PROYECTO:  
**LEVANTAMIENTO EXISTENTE TORRE COLONIAL**

PROPIETARIO:  
**IGLESIA SANTA CRUZ**

CONTENIDO		
<b>INDICADO</b>		
ESCALA	FECHA	LAMINA
INDICADA	OCTUBRE 2005	1 / 1

ELEVACION OESTE ESCALA 1:50

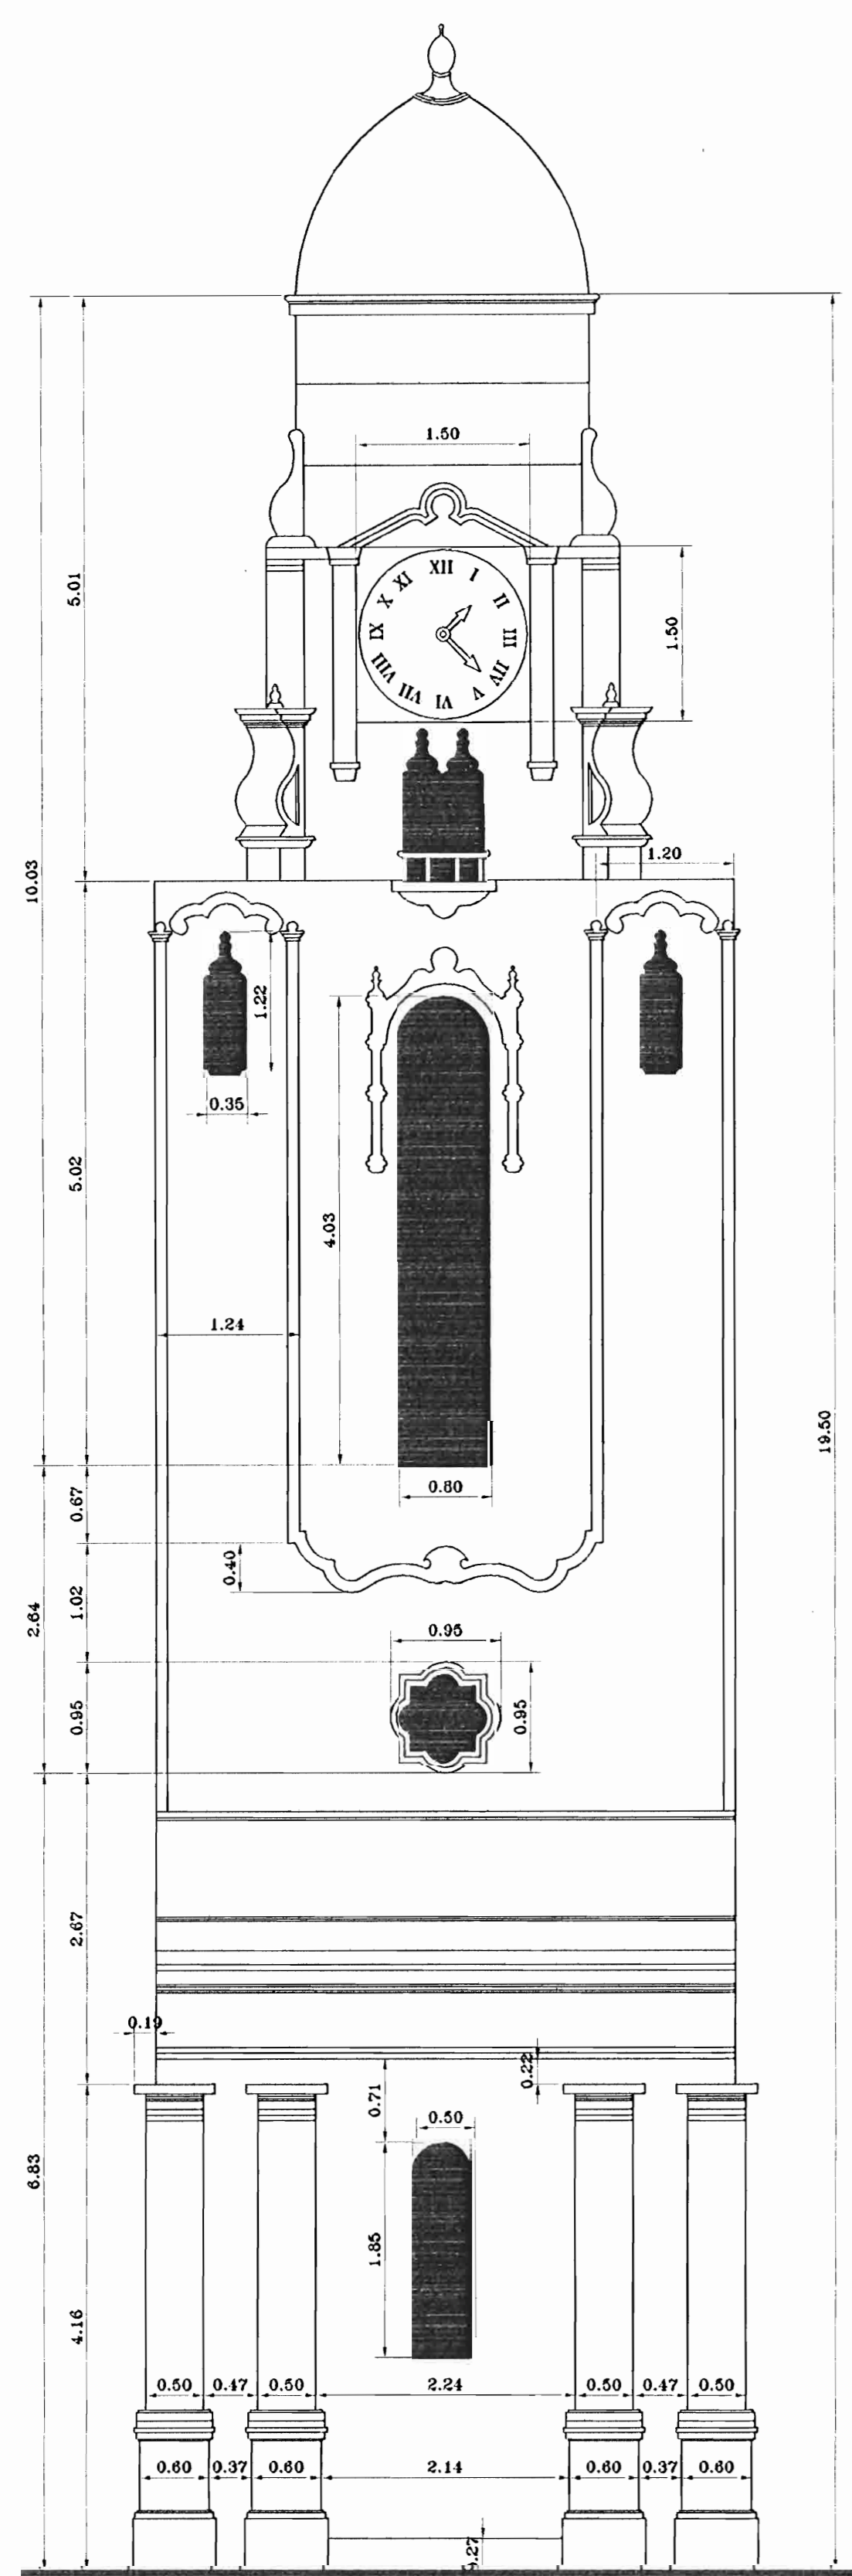
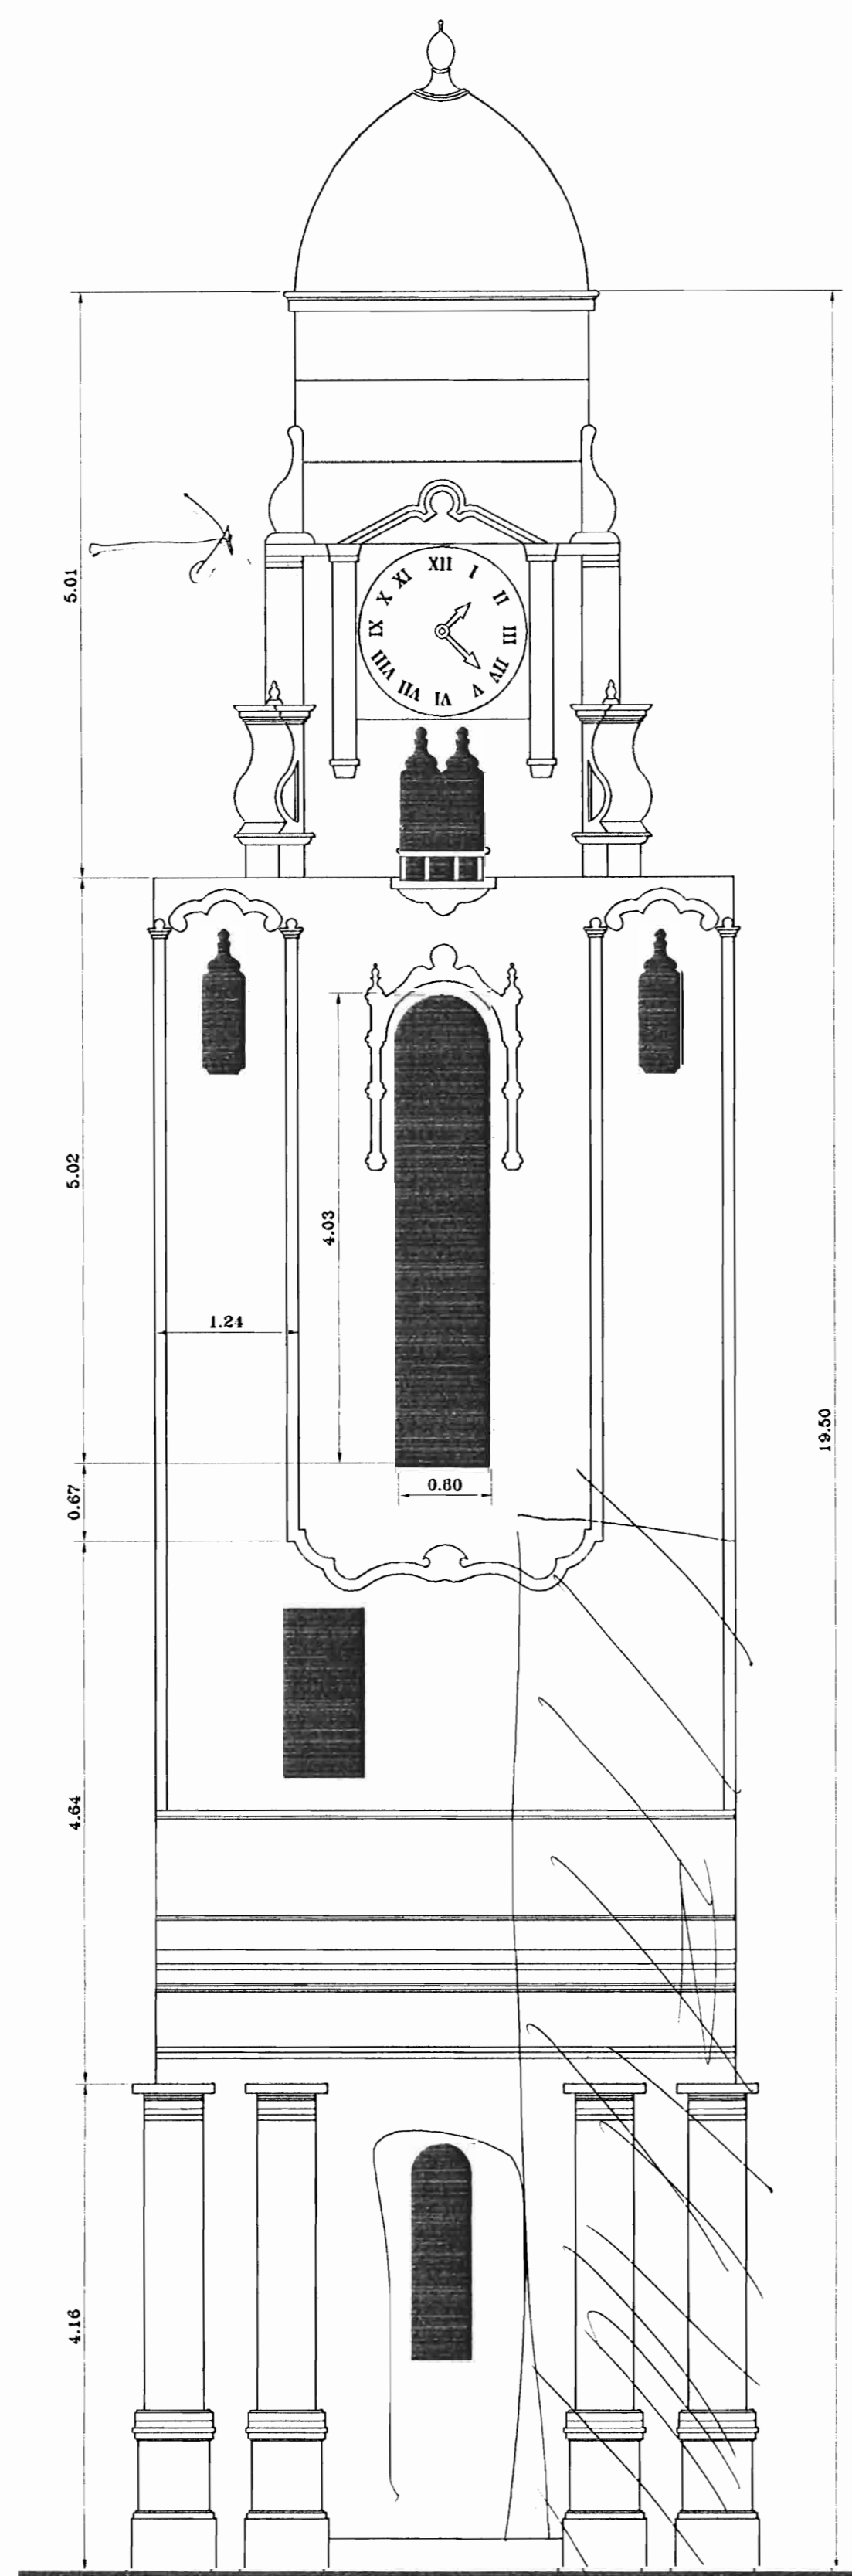
LA CUPOLA NO SE RECONSTRUYA  
 14-10-2005

ELEVACION NORTE ESCALA 1:50

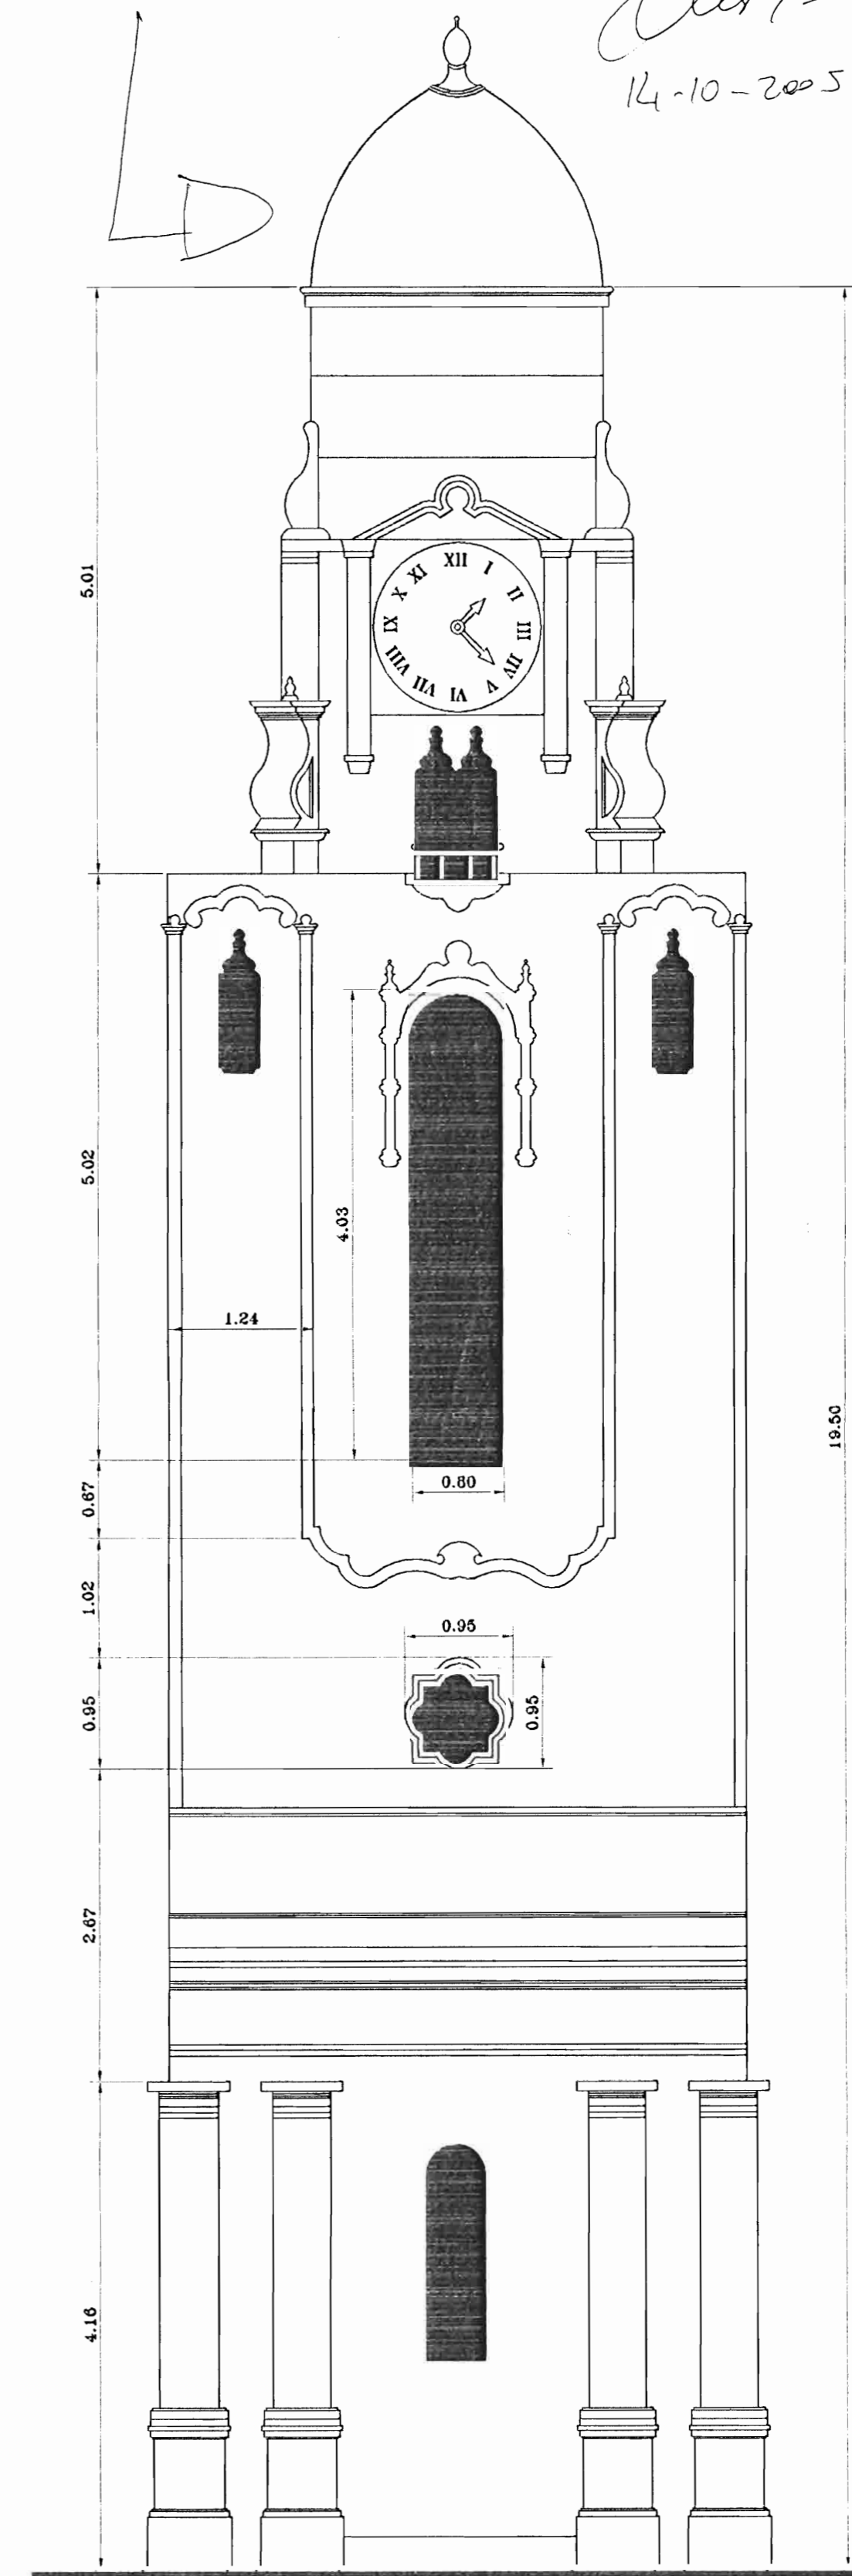
→ Falta diseño verja y portón  
 → Especificación pasamanos escalera interna  
 → Detalle del cierre de cubierta, ya que la cúpula no va!

→ Detalle refuerzo estructural Torre. 14-oct-05.

TENOREMOS UN REFUERZO ESTRUCTURAL EN EL INTERIOR DE LA TORRE.  
 ALICATA NO PRETENDIÓ EN DÍA 14/10/2005 PARA EL DÍA 29/10/05 TENOREMOS PUNTO PREVISTO EN DÍA. 14-10-05
